חוות דעת הנדסית ליציבות מבנה גני ילדים – מסריק 9, בת ים

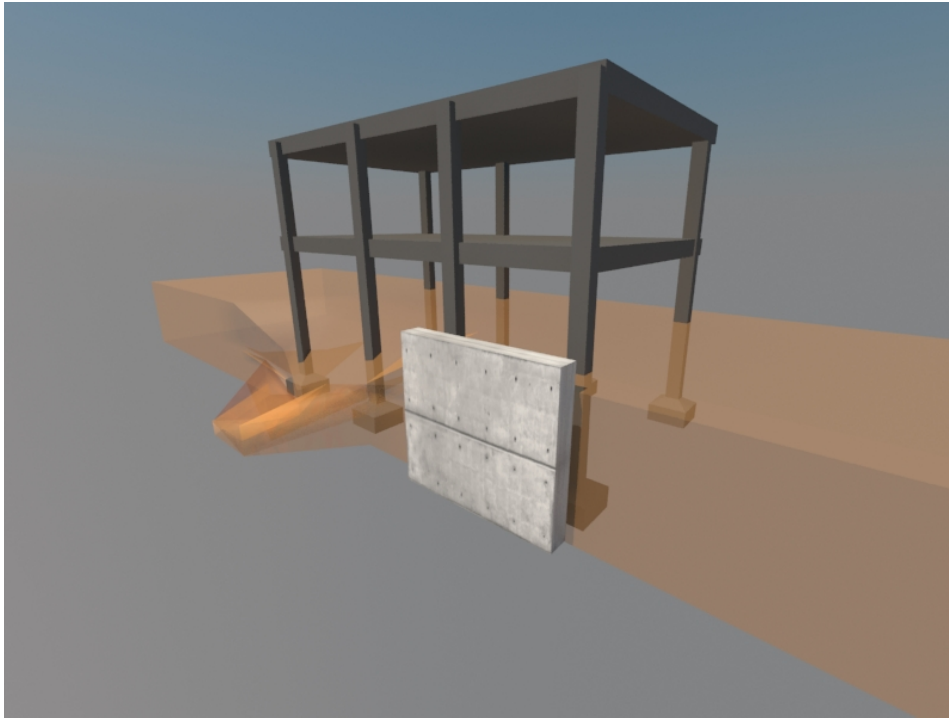
6. חוות דעתינו החד משמעית היא כי המבנה במצבו הנוכחי מסוכן ואין לשהות בו לשום מטרה. לא שהיית פועלים לצורך תיקוני צבע על גבי הסדקים שנפערו (כפי שכבר תוקנו, ואם יוסר חלקו הצפוני של קיר התמך – מן הסתם ייפערו שוב) ובוודאי שלא לצורך לימודי גן של 70 פעוטות. לקיר התמך שקרס תפקיד משמעותי בעמידות המבנה לתוזות קרקע צידיות ובלעדיו המבנה מסוכן (ראו איור להמחשה).
